## DÉLIBÉRATION N°2026-42

### **Délibération de la Commission de régulation de l'énergie du 10 février 2026 portant proposition de méthodologie d'établissement des courbes de demande et des paramètres du rapport de paramétrage du mécanisme de capacité**

*Figure 1 – Schéma de construction du parc de référence et de  $C_{ref}$*

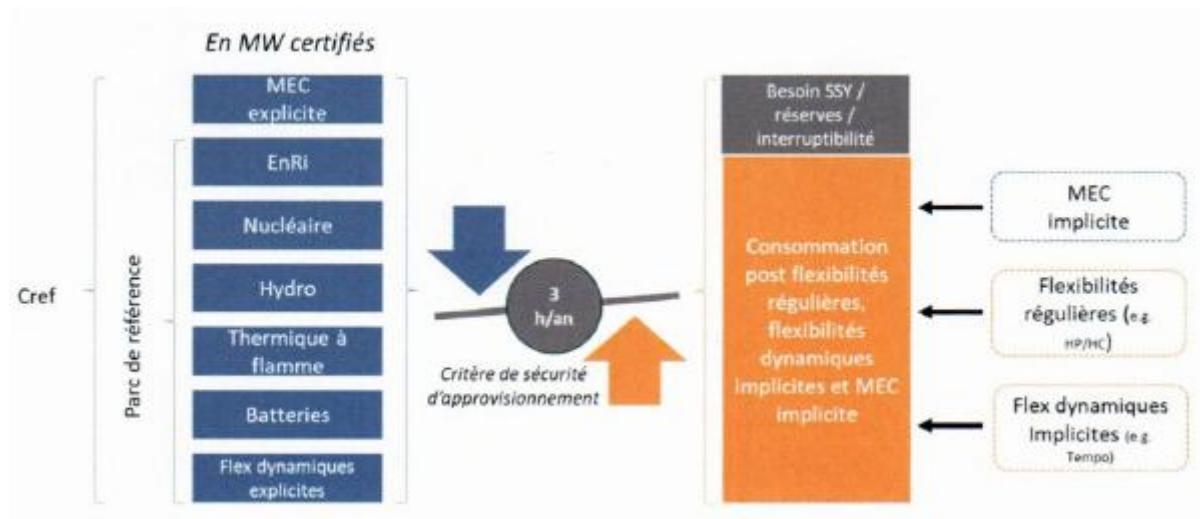
Concernant le calcul de la capacité de référence, la CRE estime que le rapport de RTE donne suffisamment de précision et propose une approche d'ensemble cohérente. En particulier, le choix de placer le système modélisé à l'équilibre au critère de sécurité d'approvisionnement relève d'après la CRE d'une bonne pratique, point également souligné par l'ACER dans son analyse du bilan prévisionnel<sup>11</sup>.

Les divers retraitements, à la fois sur l'offre et sur la demande, qu'opère RTE sont également de nature à assurer l'homogénéité des courbes d'offre et demande, en limitant le double comptage de certaines contributions. Cependant, la CRE estime que le choix de distinguer parmi les flexibilités celles se valorisant de manière explicite sur les enchères et celles se valorisant de manière implicite par réduction de la contribution au coût du mécanisme de capacité ne s'appuie que sur une démarche normative, qui comportera nécessairement des imprécisions. La CRE considère que la manière de déterminer l'hypothèse de répartition n'est pas suffisamment précisée dans le rapport, et ce d'autant que le nouveau mécanisme de capacité ouvre la possibilité d'une rémunération explicite des flexibilités indissociables de la fourniture, sans qu'un historique ne soit disponible. La CRE invite RTE pour les prochains exercices à renforcer ce point d'analyse, notamment pour intégrer les évolutions possibles du développement des flexibilités dans le système électrique européen. La CRE organisera une consultation publique au premier semestre 2026 pour recueillir davantage d'éléments à même d'affiner le paramétrage du mécanisme.

En ce qui concerne le retraitement des capacités fournissant des services incompatibles avec la sécurité d'approvisionnement (notamment les services système et l'interruptibilité), la CRE constate qu'aucune disposition législative ou réglementaire n'interdit, en pratique, la participation simultanée à plusieurs dispositifs ni le cumul des rémunérations associées. Dans ce contexte, l'intégration par RTE de ce besoin dans la courbe de demande apparaît cohérente.

La CRE s'interroge toutefois sur la pertinence de permettre à des capacités assurant des services incompatibles avec la sécurité d'approvisionnement de percevoir une rémunération au titre de cette même sécurité. Elle demande donc à RTE d'engager une réflexion en vue d'une mise à jour des règles et d'analyser les interactions entre le mécanisme de capacité et les autres dispositifs rémunérant la capacité.

La CRE propose au ministre de reprendre sans modification la méthodologie du rapport de RTE.

La CRE invite RTE pour les prochains exercices à approfondir certaines analyses :

- retraiter les volumes implicites, explicites et indisponibles à la sécurité d'approvisionnement pour éviter une surévaluation du besoin en capacités ;
- mettre à jour régulièrement ses estimations concernant le coût net d'un nouvel entrant ;
- consolider le cadre prospectif quant aux évolutions possibles du développement des flexibilités dans le système électrique européen.

Figure 2 – Schéma des paramètres de la courbe de demande

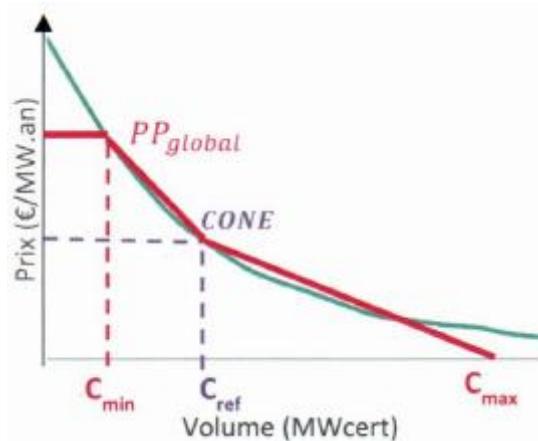
La CRE souligne la qualité de l'approche proposée par RTE concernant la construction de l'extrapolation de l'abaque permettant de remonter à l'utilité pour la collectivité de contractualiser davantage ou moins que la capacité de référence. La CRE estime que l'expérience acquise par RTE dans le développement d'outils prospectifs et dans la réalisation d'analyses à divers horizons permettent *in fine* au mécanisme français d'être dimensionné sur des bases objectivables. L'utilisation du modèle de RTE aboutit à une représentation relativement fine de l'arbitrage « coût – durée de délestage » pour la collectivité de s'écartez du critère de sécurité d'approvisionnement. Cette approche est beaucoup plus fine que celle utilisée par dans les autres mécanismes de capacités européens et permet de mieux objectiver la forme de la courbe de demande.

Néanmoins, RTE opère ensuite des simplifications qui s'entendent pour des raisons opérationnelles et de lisibilité de la courbe de demande. Une telle approximation conduit selon les cas à sur-contractualiser ou sous-contractualiser par rapport à l'optimum empirique, alors que cette pratique se justifie difficilement.

La CRE tient également à rappeler que dans le cas français, la courbe d'offre est en théorie nulle pour la majeure partie des capacités, mais très pentue sur une plage relativement étroite pour les capacités de pointe et d'extrême pointe, dont les offres visent à couvrir un *missing money* positif. Aussi, indépendamment des autres modalités de maîtrise du coût du mécanisme de capacité, le choix de l'élasticité peut avoir un effet-prix significatif sur le coût du mécanisme, au détriment des consommateurs français.

Dès lors, la CRE considère que la méthodologie pour simplifier la courbe pourrait être affinée pour les enchères suivantes.

La CRE considère par ailleurs que le choix méthodologique de RTE de simplifier la courbe de demande pourrait être retravaillé et demande à RTE d'étudier des solutions alternatives.
